■ 仕様変更箇所

<外観変更詳細>

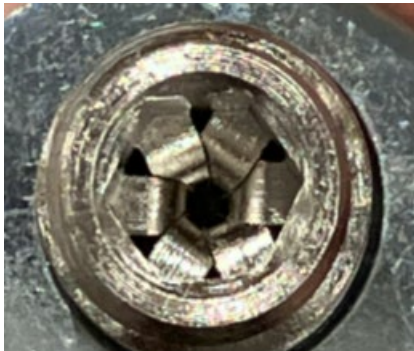
SL-ANBH/SH-ANBH/SL-ANBNH/SH-ANBNH

- ・六角穴加工

【変更前】冷間圧造

【変更後】切削加工

SL-ANBM/SH-ANBM/SL-ANBNM/SH-ANBNM

- ・ねじ部光沢

【変更前】光沢無

【変更後】光沢有

・六角穴加工

【変更前】冷間圧造

【変更後】切削加工
